スリムダクトSD「SD-140-B/K」仕様変更

耐候性向上を目的にスリムダクトSD「SD-140-B/K」を仕様変更いたします。

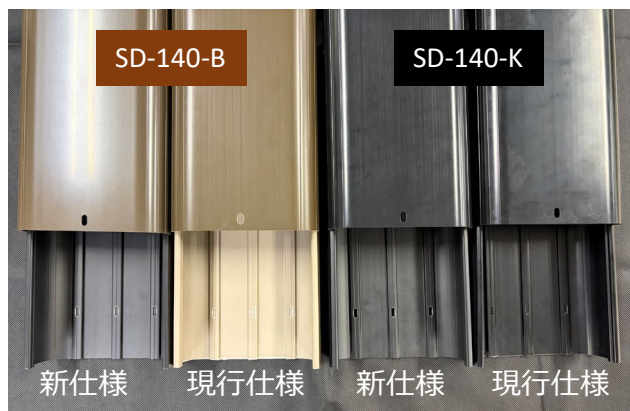
- 材質を変更。2層化、表層 高耐候性特殊樹脂にて耐候性向上

新仕様	現行仕様
SD-140-B	表層 高耐候性特殊樹脂/内層PVC	表層PVC/内層PVC
SD-140-K	表層 高耐候性特殊樹脂/内層PVC	単層PVC

- SD-140-Bの内層色が変更。SD-140-Kは変更無。77・100サイズと同様色。

新仕様) 箱側面に「難燃性・高耐候性」と表記

現行仕様) 箱側面に「難燃性」と表記

- 現行品在庫消化後の自然切替となります。
